協力工場 不良品連絡書

仕様番号 415CPB-143-51F (ノッチナシトッキアリ)

題 目 415CPB-143-51F コンタクト巻き不良の件

題 目 415CPB-143-51F コンタクト巻き不良の件（追加報告）

不良内容

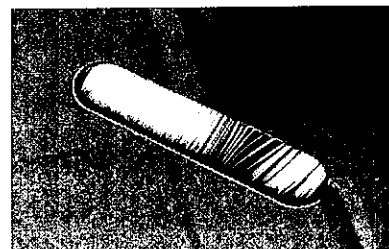
巻き不良

巻き不具合部分（貴社提供写真）

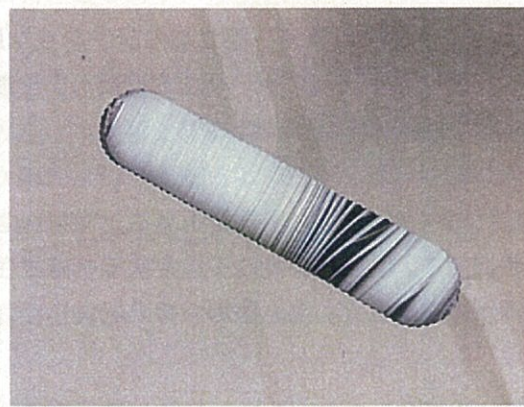
- ・送付頂いた写真より、リール内にて隙間が発生している事が確認できます。
- ・また、写真を拡大してみると、端子が頭出した状態が確認できます。

以上の調査結果より、弊社出荷以降に巻き不良が発生した事が推測されます。弊社にて考えられる要因として、めっき後の巻き取りテンションが製品に対して弱く、僅かに巻き緩みがあり、弊社出荷以降の製品取り扱い時に巻きが崩れた可能性が考えられます。当要因につきましては、下記の改善策を実施致します。

弊社にて、現状より巻き取りテンションを強くします。巻き取りテンションにつきましては、次回加工時に変更する事とし、巻き状態に巻き緩みの無い状態を確認し、巻き取りテンションを決定致します。決定後、当内容を作業基準書へ展開致します。

＜変更内容＞ 巻き取りテンション 変更前；0.2 kg f ⇒ 変更後；0.3 kg f
